FLUMINI MANNU

OGGETTO: VIA Impianto solare termodinamico "Flumini Mannu" - Villasor Decimoputzu (CA).

Controdeduzioni relative alla lettera del Comune di Decimoputzu, prot. DVA-2015-0002388 del 28/01/2015

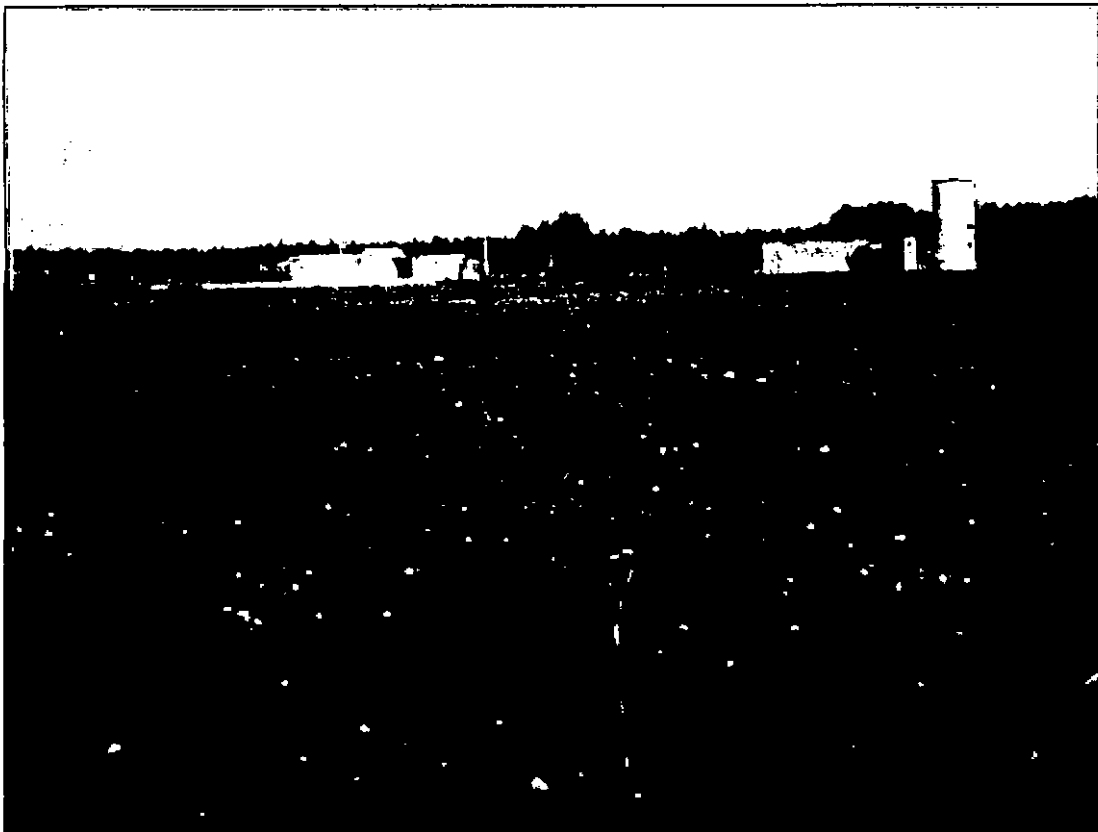
3) Il progetto definitivo della nuova strada è carente del profilo longitudinale.

La Proponente ha scelto, in modo unilaterale, una larghezza stradale che la classifica di tipo C), secondo l'art. 16 delle NTA del P.U.C. vigente a Decimoputzu, senza concordarla con l'Amministrazione Comunale al cui "insindacabile giudizio", secondo tale articolo, è lasciata la scelta della tipologia da adottare.

Risposta al punto 10:

- 1) Le foto allegate all'osservazione non si discostano molto da quelle presenti nella Relazione Paesaggistica o da quelle precedentemente riportate. Di seguito riportiamo alcune di esse allegate all'osservazione del comune di Decimoputzu:

Nel primo invio della documentazione per il progetto dell'impianto solare termodinamico "Flumini Mannu" con inizio del procedimento in data 28/01/2014, il progetto della strada non era definitivo, ma era stata presentata una proposta di deviazione. Nelle osservazioni fatte per la prima documentazione (Prot. DVA-2014-0008766 del 27/03/2014) e riportate anche in queste (Prot. DVA-2015-0002388 del 28/01/2015) non si citava minimamente il problema della strada. Se nelle prime osservazioni si fossero fatte delle proposte sulla planimetria del tracciato e la tipologia della strada, la scrivente le avrebbe prese in considerazione, ma questo non è avvenuto.
